Yttrande - aula Söderslättsgymnasiet

Ur KN §22/2018 – Beredning och beslut

Yttrande

nuvarande utformning

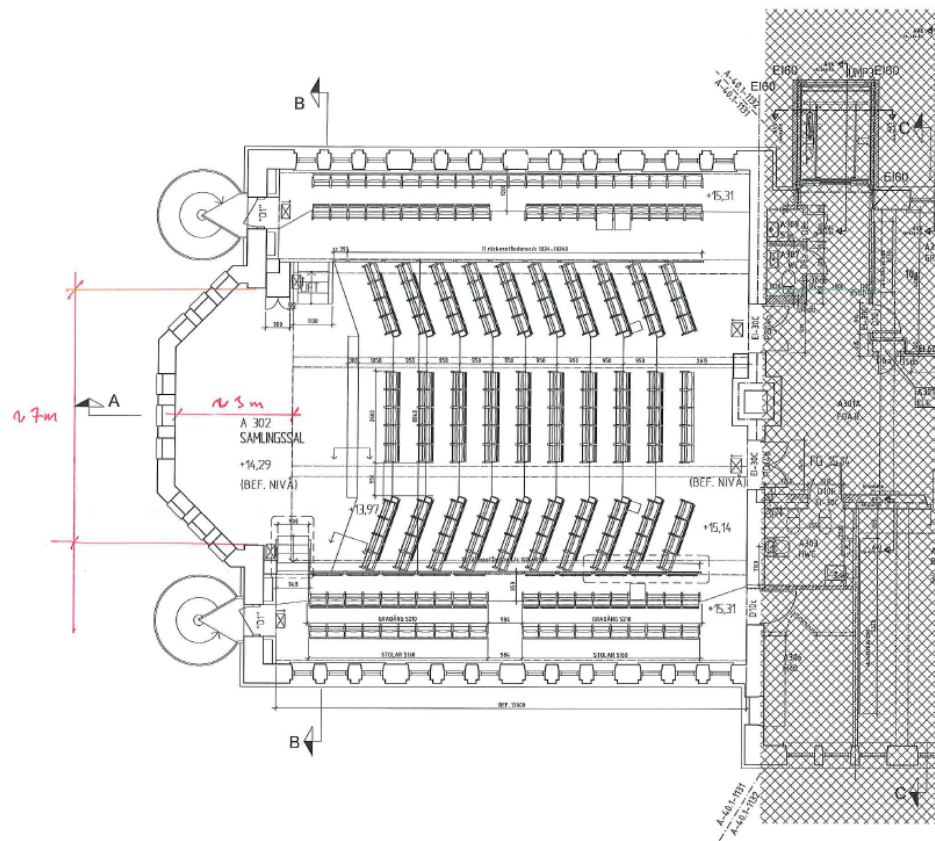
Aktuell lokal – Söderslättsgymnasiets aula uppfyller inte på någon punkt funktionskrav. Byggnadens utformning och fysiska förutsättningar medger inte heller anpassningar/ombyggnad för att kunna tillgodose krav – byggnaden är för liten.

Scenutrymme totalt - begränsat av ytterväggar ca. 3*7 m.
